質問回答書

工事名 東京科学大学(湯島)B棟病棟他改修工事

東京科学大学(湯島)B棟病棟他改修工事
にかかる **現場説明書・図面等** に対する質問回答書

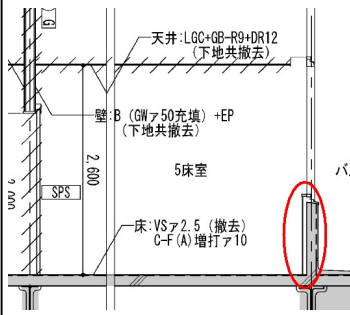
34	S-13	9階 屋外テラスルーバー受け 鉄骨詳細図で、ハsecのBPLとGPLを留めるボルトについて、BPL詳細図では2-M16と記載されていますが、ハsec詳細図では2-M20と記載されており相違します。当該箇所のボルトは2-M20を正と考えてよろしいでしょうか。御指示下さい。	よろしいです。	6月18日

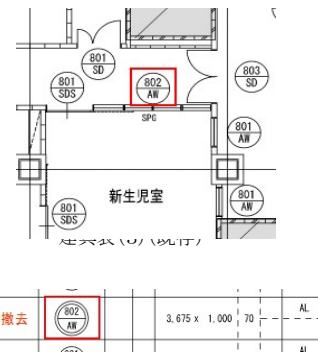
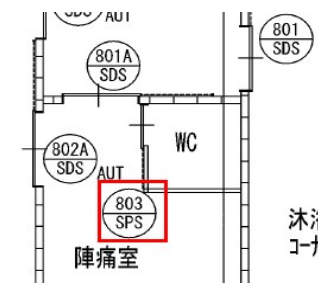
57	A-20	2階平面詳細図(既存・撤去)において、2～3/H～I通にシャワー室の記載がございますが、仕上表に記載がございません。下記内容について汚物処理室と同じ仕上と仮定して宜しいでしょうか。御指示下さい。 ●床仕上 ●巾木 ●壁仕上 ●天井仕上	後日、図面を訂正し、差し替えを通知します。 変更後の図面をご確認ください。	6月23日
58	A-32 A-142	13階倉庫 2/H～I通について、下記で相違しています。平面詳細図を正とし、撤去・改修範囲と考えてよろしいでしょうか。御指示下さい。 ○13階平面詳細図(既存・改修): 工事範囲内 ×13階天井伏図(既存・改修): 工事範囲外	A-15図 改修内部仕上表 倉庫【既存のまま】を正とし、改修範囲外としてください。	6月23日
59	A-22~23	8階平面詳細図(既存・撤去)及び(改修)より、下図赤枠範囲の間仕切りが下記のように相違しております。8階平面詳細図(改修)を正とし、赤枠部の間仕切りは既存壁と考えてよろしいでしょうか。御指示下さい。 ●8階平面図(既存・撤去)(A-22) ・ALC壁撤去  ●8階平面図(改修)(A-23) ・ALC壁既存 	後日、図面を訂正し、差し替えを通知します。 変更後の図面(A-151、152)をご確認ください。	6月23日
60	A-22~23	8階平面詳細図(改修)より、下図赤枠部に〈PB2K〉が記載されておりますが、8階平面詳細図(既存・撤去)では記載されておりません。改修時、PB2Kは不要と考えてよろしいでしょうか。御指示下さい。 ●8階平面図(既存・撤去)(A-22)  ●8階平面図(改修)(A-23) 	後日、図面を訂正し、差し替えを通知します。 変更後の図面(A-22)をご確認ください。 PB2K一部撤去、一部既存のまま。	6月23日

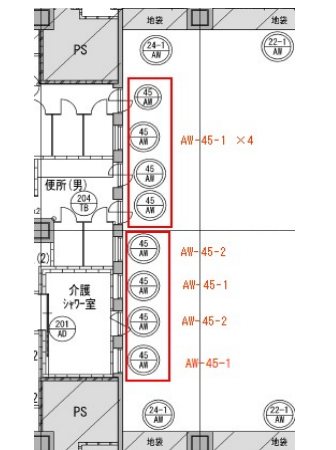
85	A-149 A-150	2階建具案内図(既存)において、2階平面詳細図より、下図の赤枠部分の建具やトイレブースは撤去となっておりますが、建具符号が記載されておりません。撤去建具について、以下のように考えてよろしいでしょうか。御指示下さい。 2階建具案内図(既存)  ●スタッフ便所(男): トイレブース撤去 L1600×H1800 ●スタッフ便所(女): トイレブース撤去 L1400×H1800 ●検査室: 軽量鋼製片開き戸撤去 W900×H2000 ガラスなし	●スタッフ便所(男) TB-12:1670LX1800H ●スタッフ便所(女): TB-13:1370LX1800H ●検査室 LSD-1 とし、上記は全て撤去とします。	6月23日
86	A-20 A-21 A-149 A-150	2階建具案内図(既存)において、附室のSD-19は撤去建具と記載されておりますが、建具案内図(改修)には改修建具と記載されております。2階平面詳細図(改修)において、同場所の壁は既存のままのため、建具案内図(既存)のSD-19は改修建具と考えてよろしいでしょうか。御指示下さい。 2階建具案内図(既存) 	図面を訂正し、差し替えを通知しました。変更後の図面をご確認ください。	6月23日
87	A-20 A-21 A-149 A-150	2階建具案内図(既存)において、ADに改修建具のSD-13と撤去建具のLSD-6(符号のみ)が記載されておりますが、建具案内図(改修)において、同場所にはSD-202が新設されております。ADに記載の片開き戸は撤去建具のLSD-6、SD-13は誤記と考えてよろしいでしょうか。御指示下さい。 2階建具案内図(既存) 	SD-13:撤去。 LSD-6:誤記のため削除 なお、SD-13撤去後壁にて塞ぎ。 (A-21図による)	6月23日
88	A-151 A-152	以下の建具について、8階建具案内図(既存)で既存のままとなっておりますが、建具案内図(改修)では改修建具と記載されております。建具案内図(既存)を正と考えてよろしいでしょうか。御指示下さい。 ●SDS-801 ●SDS-801A ●SDS-804 ●SPS-802 ●SDS-802 ●AD-803	図面を訂正し、差し替えを通知しました。変更後の図面をご確認ください。 なお、変更図A-152図において、SDS-801、801Aの建具符号に斜線記入があるが、斜線は削除訂正します。	6月23日

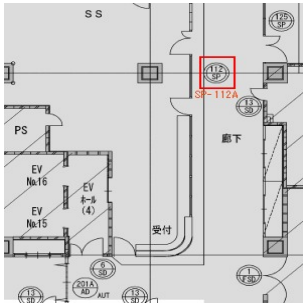
113	A-34 A-35 A-163 A-164	14階X3-7/I通上のAW-22-3、AW-24-3について、建具案内図(既存)で改修建具と記載されておりますが、建具案内図(改修)で新設建具となっております。建具表(改修)において、AW-22-3はカバー工法と記載されていることから、建具案内図(既存)のAW-22-3、AW-24-3は撤去建具と考えてよろしいでしょうか。御指示下さい。 14階建具案内図(撤去) 	図面を訂正し、差し替えを通知しました。変更後の図面をご確認ください。	6月23日
114	A-164 A-182	14階建具案内図(改修)において、リネン(汚)に扉が新設されておりますが、建具符号が記載されていません。以下のように考えてよろしいでしょうか。御指示下さい。 14階建具案内図(改修)  ●鋼製両開き戸 ●W1200×H2000 ●防火性能なし、ガラスなし、気密性能なし ●その他仕様はSD-205に倣う	本工事内の建具工事とし、図面を訂正し、差し替えます。 変更後の図面をご確認ください。	7月1日
115	A-108 A-164	14階建具案内図(改修)において、無菌病棟SS～SSにパーティションが新設されておりますが、建具符号が記載されていません。以下のように考えてよろしいでしょうか。御指示下さい。 14階建具案内図(改修)  ●鋼製ガラスパーティション ●W5500×H2500(FIX部H1500) ●防火性能なし、気密性なし ●姿図はスタッフステーション廻り詳細図(6) ○展開図による ●FIX部:T5、片開き框戸:T8 ○ガラス部グラデーションフィルム貼 ●エポキシ変性メラミン樹脂焼付塗装	図面を訂正し、差し替えを通知しました。変更後の図面をご確認ください。 なお、変更図A-189図に記載のSDW-202が取りつく両端及び窓の上下部分は、軽量鉄骨間仕切壁(GB)とします。	6月23日
116	A-34 A-163	14階平面詳細図(既存・撤去)において、清拭室～脱衣室にSPS(撤去建具)と記載されておりますが、14階建具案内図(改修)にはSF-2が記載されております。平面詳細図を正とし、SF-2を脱衣室と同様のLSD-49に読み替えてよろしいでしょうか。御指示下さい。 14階建具案内図(既存) 	A-163図を正とする。	6月23日

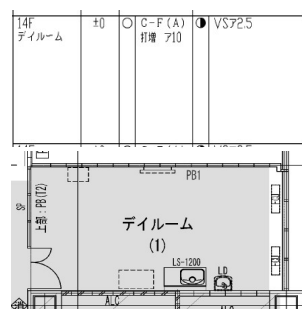
117	A-163	14階建具案内図(既存)において、便所(女)前室に撤去建具SF-1(三方枠)が記載されておりますが、同場所には一方枠が記載されております。三方枠の場合、柱側がおさまらないと考え、W25×H2000の一方枠と考えるとよろしいでしょうか。御指示下さい。 14階建具案内図(既存) 	A-175図 記載の通り、SF-1は三方枠とする。	6月23日
118	A-163 A-171	14階建具案内図(既存)において、リネン庫(汚)にW600の撤去建具LSD-8が記載されておりますが、建具表(既存)において、LSD-8はW850と記載されております。建具案内図を正とし、リネン庫(汚)のLSD-8はW600と考えるとよろしいでしょうか。御指示下さい。 14階建具案内図(既存) 	図示の通りです。	6月23日
119	A-166	15階建具案内図(既存)(改修)において、バルコニーに改修建具SD-17が記載されておりますが、建具表に記載されておられません。既存のままと考えるとよろしいでしょうか。御指示下さい。 15階建具案内図(既存) 	図面を訂正し、差し替えを通知しました。変更後の図面をご確認ください。また、上記に加え15階の2か所の訂正も追加し、合計18か所に訂正します。	6月23日
120	A-154 A-156 A-157 A-159 A-161 A-163	10階建具案内図(改修)において、建具符号AW-19-1の右上にB、AW-19-2の右上にD、13階建具案内図(既存)において、建具符号AW-32等の右上にEと記載されております。符号右上に記載のアルファベットB、D、Eの凡例を御指示下さい。	ご質問いただいた建具符号右上のアルファベット記号について、本工事上の区別はございません。無視してください。	6月23日
121	A-151～154 A-501 A-502	8・9階バルコニーPSの建具、8階X7-9/F-G通間の建具について、改修ステップ図に工事範囲が記載されておられません。全てステップA工事に区分されるものと考えてよろしいでしょうか。御指示下さい。	居ながら改修のため、稼働している諸室(病室やデイルームなど)への影響を最小限に抑えられる時期に施工を行うことを想定してください。	6月23日

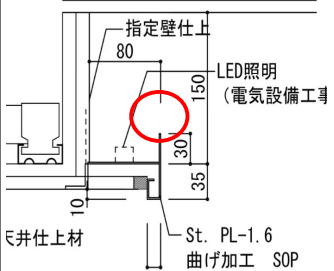
158	A-67 A-182	建具表(改修)において、SD-206の沓摺凡例にE(ステンレスHL)と記載されておりますが、が、透視室2断面詳細図(1) F部分詳細図(改修)には踏摺SUS FB、扉下部にゼロオートマチックタイト設置と記載されております。断面詳細図を正とし、沓摺SUS FB、ゼロオートマチックタイト設置と考えてよろしいでしょうか。御指示下さい。	図面を訂正し、差し替えを通知しました。変更後の図面をご確認ください。	6月23日

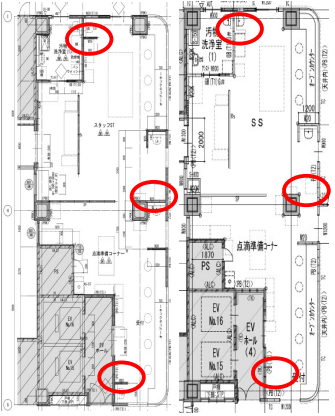
165	A-10 A-119	9階検査室の巾木について、下記で相違しています。9階検査室(脳波計測)を正と考えてよろしいでしょうか。御指示下さい。 ×仕上表(8):床材立上げ(CAR(A)) ○9階検査室(脳波計測):ビニル巾木	よろしいです。	6月23日
166		上記質疑に関して、9階検査室(脳波計測)が正の場合、ビニル巾木の高さはH75と考えてよろしいでしょうか。御指示下さい。	H100としてください。	6月23日

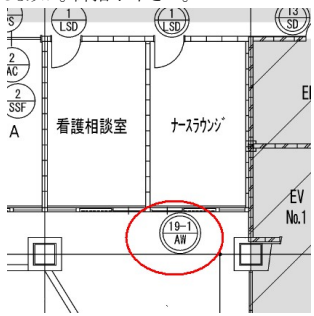
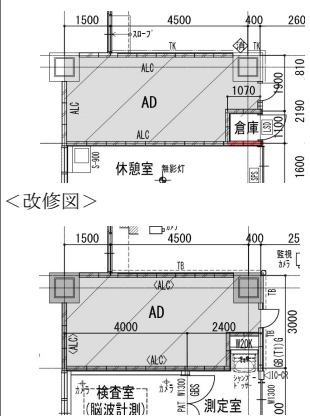
167	A-12	仕上表(10)において、改修 10階面談室(2)の床下地が下地調整【新設】と記載されていますが、床仕上はVS【既存】と記載されています。床仕上が既存のため、床下地も既存に読み替えてよろしいでしょうか。御指示下さい。	A-12図改修仕上表の面談室(1)、(2)及びオンコール室(2)については、床の下地調整【新設】の上、VS(HS)【新設】とします。	6月23日
168	AT-3 A-17	既存14階リネン室の床について、仕上表(15)ではC-F(A)増打10+VSが撤去と記載されていますが、改修特記仕様書(3)6.内装改修工事ではビニル床シート等の除去は仕上材のみと記載されています。改修特記仕様書を正とし、増打の撤去は不要と考えてよろしいでしょうか。御指示下さい。	よろしいです。	6月23日
169	A-4 A-5	仕上表において、下記で相違しています。 仕上表(2)の改修2階外来化学療法室を正とし、既存2階カンファレンスルームの床・巾木は撤去すると考えてよろしいでしょうか。御指示下さい。 ○仕上表(2) 改修2階外来化学療法室: 床・巾木 新設 ×仕上表(3) 既存2階カンファレンスルーム: 床・巾木 既存のまま ●既存  ●改修 	よろしいです。	6月23日
170	A-4 A-5	仕上表において、下記で相違しています。 仕上表(2)の既存2階5床室を正とし、改修スタッフ通路1の天井は新設すると考えてよろしいでしょうか。御指示下さい。 ○仕上表(2) 既存2階5床室:天井 撤去 ×仕上表(3) 改修2階スタッフ通路:天井 既存 ●既存  ●改修 	よろしいです。 A-5図 改修仕上表のスタッフ通路1及びスタッフ通路2の天井については、LGC【新設】+GB-D9.5【新設】に訂正します。	6月23日

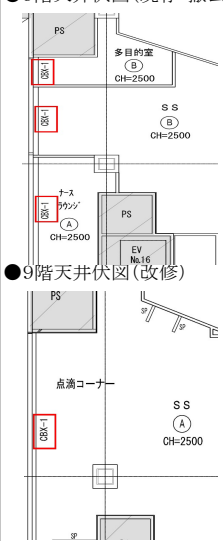
202	A-7	仕上表において、改修後 壁仕上VC(ビニルクロス)に凡例番号1または2が付いていない部屋(8F 共通器材室等)がございますが、すべてVC1と考えてよろしいでしょうか。御指示下さい。	よろしいです。	6月23日
203	A-7 A-45 A-133	8F 改修後中廊下の天井高さについて、仕上表、矩計図、天井伏図で下記のように相違しております。仕上表、天井伏図を正と考えてよろしいでしょうか。御指示下さい。 ○仕上表(5)、8階天井伏図:H2300 ×矩計図(4):H2500	よろしいです。	6月23日
204	A-133	天井伏図において、改修後 8F 診察室に一部CH2700と記載されておりますが、施工範囲が記載されておられません。御指示下さい。	「(一部)CH=2700」は削除とします。	6月23日

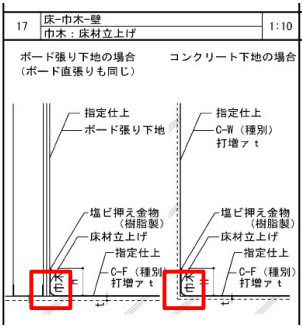
274	A-7 A-22・23 A-312 A-317	8階分娩室のS-9:ステンレス流し台及び吊戸棚について、仕上表(5)では既存:存置、改修:新設と記載されており、相違しております。また、平面詳細図(既存・撤去)(改修)で存置と記載されておりますが、家具案内図(1)(改修)及び家具詳細図(4)(改修)で新設と記載されており、それぞれ相違しております。平面詳細図(既存・撤去)(改修)を正とし、存置と考えてよろしいでしょうか。御指示下さい。	よろしいです。	6月23日
275	A-7 A-22・23 A-312 A-317	8階共通機材室のS-9:ステンレス流し台及び吊戸棚について、仕上表(5)では既存・改修共に存置と記載されておりますが、平面詳細図(既存・撤去)(改修)では存置の表現がされております。また、家具案内図(1)(改修)及び家具詳細図(4)(改修)で新設と記載されており、それぞれ相違しております。仕上表(5)を正とし、存置と考えてよろしいでしょうか。御指示下さい。	よろしいです。	6月23日
276		サインの撤去工事について、該当無しと考えてよろしいでしょうか。御指示下さい。	後日、図面を訂正し、差し替えを通知します。 変更後の図面をご確認ください。	6月23日
277	A-312 A-317	下記の室(改修)の流し台について、室名を読み替えてよろしいでしょうか。御指示下さい。 ●S-11:抗がん剤調整室・透視室1→洗浄室	よろしいです。	6月23日
278	AT-5 A-128 A-129 A-200	天井点検口の撤去・新設について、1階天井伏図(既存・撤去)(改修)で記載されておりますが、改修特記仕様書(5)では額縁タイプ(一般形、気密形)、共通詳細図では目地タイプ・額縁タイプ・エアタイト・屋外用の4種類が記載されております。1階の天井伏図に記載の天井点検口の撤去・新設については全て額縁タイプ 一般形と考えてよろしいでしょうか。御指示下さい。	よろしいです。	6月23日
